RELATÓRIO DE VALIDAÇÃO AMBIO PARTICIPAÇÕES LTDA.

VALIDAÇÃO DO PROJETO DE COMPOSTAGEM AWMS

RELATÓRIO No. BRASIL-VAL/ 02653/2010-
SPL

REVISÃO No. 02

Figura A.2 – Procedimento de monitoramento da água de escoamento

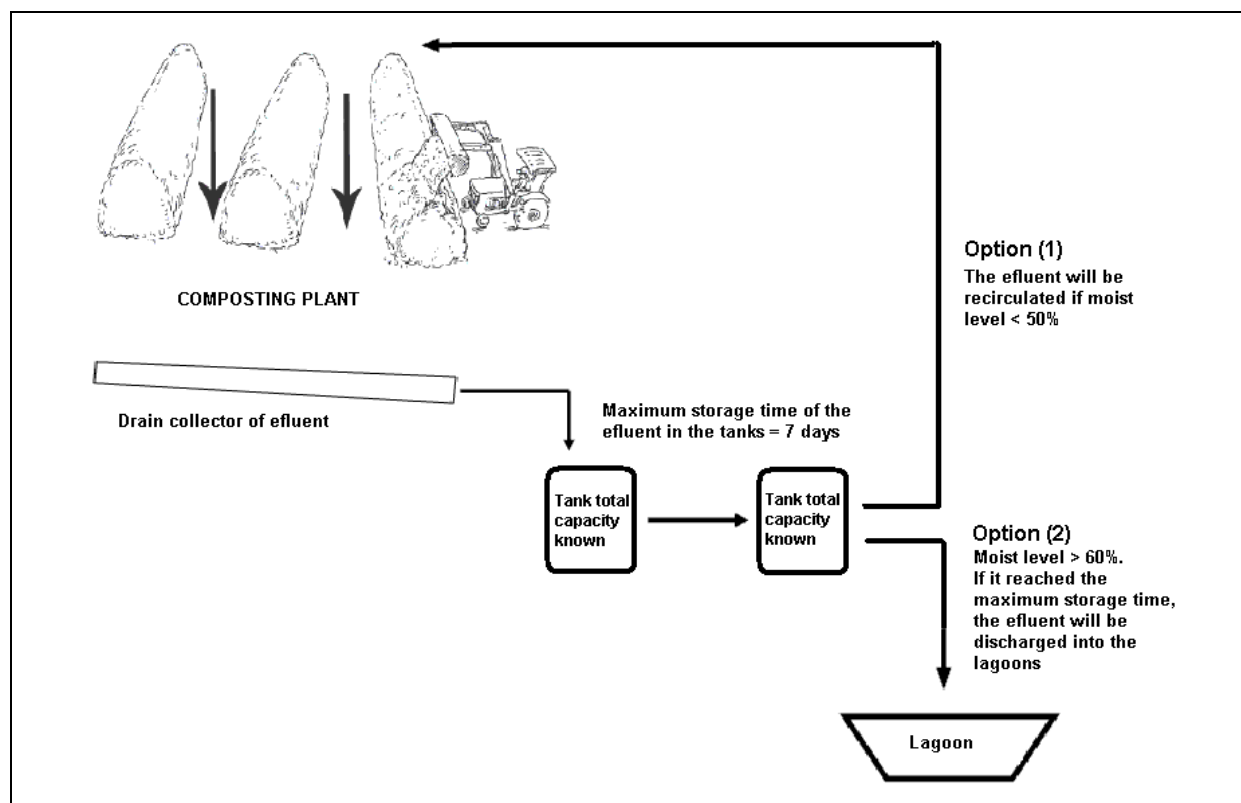
CAR 53: A descrição do parâmetro $COD_{y,ww,runoff}$ é Demanda química de oxigênio das águas residuais deixando a planta de compostagem no ano y (como descrito na metodologia AMS III.F versão 08) e não Demanda química de oxigênio das águas residuais deixando a planta de compostagem, como estabelecido no MDL-	AMS.III.F Versão 8 31	O PoA-DD, Seção E.7.1, foi revisado . >>O CPA-DD foi revisado.	Primeira conclusão: A descrição do parâmetro $COD_{y,ww,runoff}$ foi revisada do MDL-SSC-PoA-DD versão 02, mas ainda é a mesma no MDL-SSC-CPA-DD versão 01.
